M O X 燃 料 加 工 施 設 に お け る 新 規 制 基 準 に 対 す る 適 合 性

指摘事項に対する回答
第5条：火災等による損傷の防止

日本原燃株式会社

MOX燃料加工施設における消火に係る設計方針

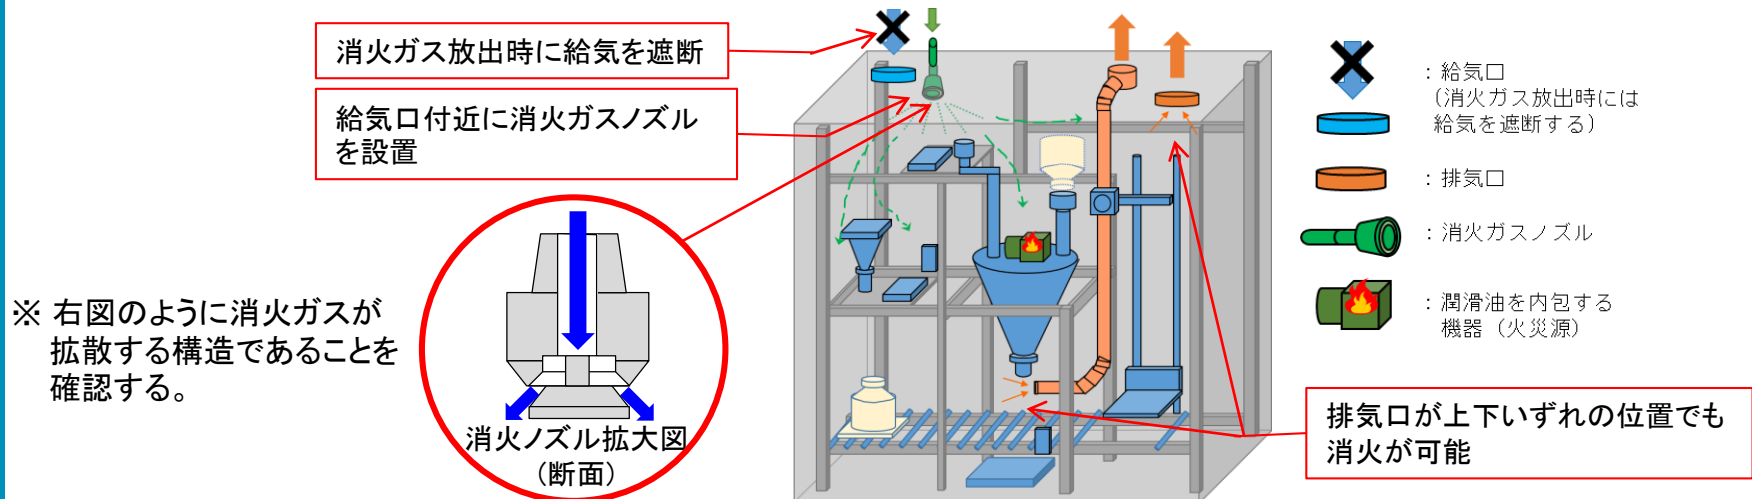
- グローブボックス内に消火ガスを放出する際、グローブボックスを排気しており、確実に窒素置換することが可能か。(試験モデルで実機を全て包絡できるのか)
- グローブボックス内に消火ガスを放出することで、気流が発生すると思われる。給気口、排気口、火災源の位置、消火ガスの位置関係について、すべてのグローブボックスにおいて任意の場所に設置したとしても確実に消火できるという認識か。設置位置を許可で担保する必要はないのか。
- or回路とすると誤作動する可能性が高くなると思うが、グローブボックス内に消火ガスを吹いた際に核燃料物質がグローブボックス内に舞い上がる可能性があるのではないか。通常時よりも悪い状況となるのではと懸念しており、整理して回答すること。

消火ガス放出時は、グローブボックスへの給気を遮断するとともに、給気口付近に消火ノズルを設置して消火ガスを放出することで、流線を確保する。また、消火ガスの放出口には消火ガスが拡散しやすい形状のノズルを設ける設計とする。

粉末状の核燃料物質を非密封(蓋がない状態での容器の移送等による)で取り扱うグローブボックスについては、通常運転時に想定される微粉の舞い上がりを防止する観点で、流線がダウンフローとなるよう排気口をグローブボックス下部に設ける。

給気口の付近に消火ノズルを設け、消火ガスを放出する設計とすることにより、排気口(1箇所)が上下いずれの位置でも消火ガスが拡散し、酸素濃度が低下することを確証試験にて確認している。【補足説明1-5 添付資料1 別紙2】

また、実機では排気口が複数存在する場合があるが、給気及び排気のバランスが上記試験と同じであることから、消火ガスが拡散し酸素濃度は低下する。

消火ガスが拡散しやすいよう、消火ガスの放出口にディフレクタを有する消防認定品※の消火ノズルを取り付ける設計とする。

なお、消火ガスのノズルは消火ガスを拡散させる構造となっており、真下に蓋の無い容器があった場合でも直接MOX粉末に消火ガスが当たらず、MOX粉末は舞い上がらない。
